改善箇所説明図

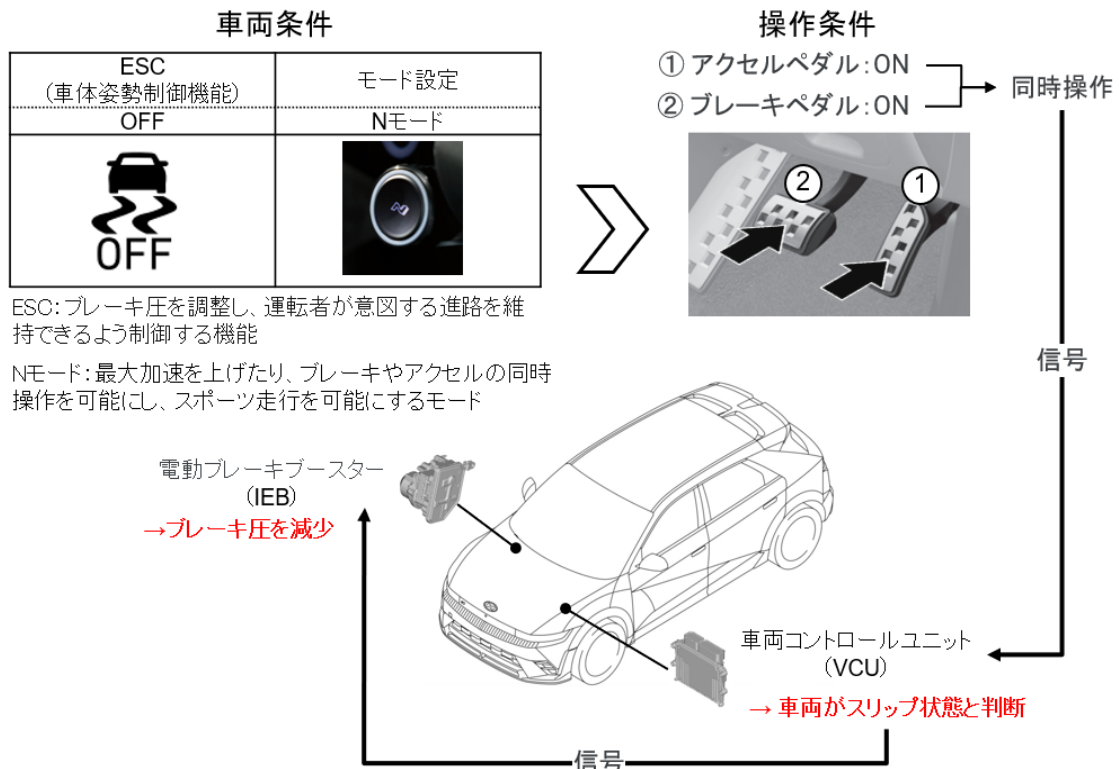
基準不適合発生箇所

Nモードにおいて、設計検討が不十分なため、ESC を解除した状態での走行中にブレーキペダル操作及びアクセルペダル操作の信号が同時に VCU に入力されると、車両がスリップ状態と判断し、本来保持されるブレーキ圧力が保持されないことがある。そのため、車両が意図せず前進するおそれがある。

改善の内容

全車両、VCU(車両コントロールユニット)及び IEB(電動ブレーキブースター)のプログラムを対策プログラムに書き換える。

なお、プログラムの書き換えは、対策プログラムを OTA (無線通信) で遠隔配信し、使用者自身にてインストールする。
